Comune di **Ravenna**

Area Infrastrutture Civili  
Servizio Tutela Ambiente e Territorio

**Oggetto: PROCEDURA DI VALUTAZIONE DI IMPATTO AMBIENTALE AI SENSI DELL'ART.23 DEL D.LGS 152/2006 RELATIVA AL PROGETTO PER LA REALIZZAZIONE DI UN HUB ENERGETICO DENOMINATO "HUB ENERGETICO AGNES ROMAGNA 1 E 2" DA REALIZZARSI SIA A MARE CHE A TERRA IN COMUNE DI RAVENNA. POTENZA COMPLESSIVA PRODOTTA 700 MW, PROGETTO PNIEC (ID 9505). PARERE FINALE.**

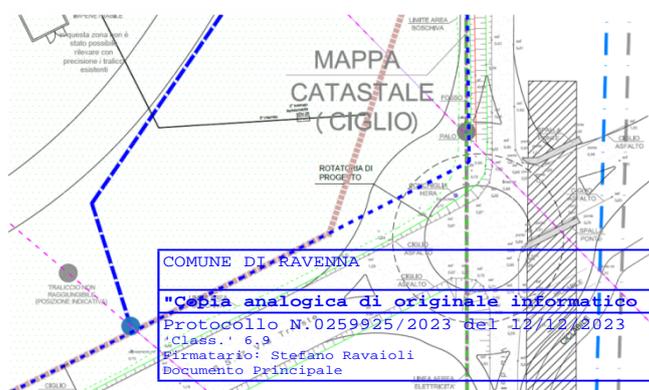
Nella successiva autorizzazione unica dovrà essere predisposto un piano di lavori e indicata cartograficamente le soluzione progettuale necessaria per superare l'interferenza del tracciato dell'elettrodotto, nel tratto ricompreso tra via della Americhe e via dell'Idrovora, con il progetto di rimboschimento compensativo nell'ambito del progetto SNAM FSRU. Tale soluzione di concerto con la società Snam dovrà permettere la salvaguardia del rimboschimento attraverso una pianificazione temporale e progettuale dei due interventi ed eventualmente ipotizzate parziali modifiche al tracciato nel suddetto tratto.
